GF-TE
TI 720/2017

Auslegermontage bei Krantypen der Baureihe EC-H/HC Wahl der korrekten Auslegerüberhöhung

Verbolzungsmöglichkeit mit verschiedenen Bohrungsabständen

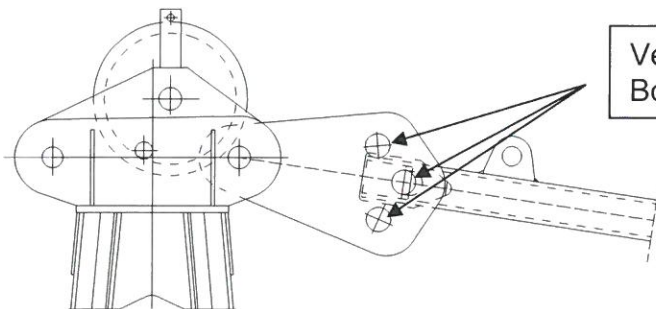
bei der Montage der Ausleger an Krantypen der **Baureihe EC-H und HC** muss die korrekte Auslegerüberhöhung (LH-Empfehlung: min. 10cm/10m Auslegerlänge) durch die Wahl der passenden Bohrung in der Verbindungsflasche für die Verbolzung der Abspannstangen hergestellt werden.

Da es aufgrund der vielfältigen Aufbauvarianten der Krantürme, kombiniert mit verschiedenen Auslegerlängen, nicht möglich ist, die zutreffende Verbolzungsposition an der Verbindungsglasche für die Abspannungen pauschal anzugeben, muss die korrekte Auslegerüberhöhung während der Montage des jeweiligen Kranes durch das Montagepersonal beachtet, geprüft und gegebenenfalls korrigiert werden.
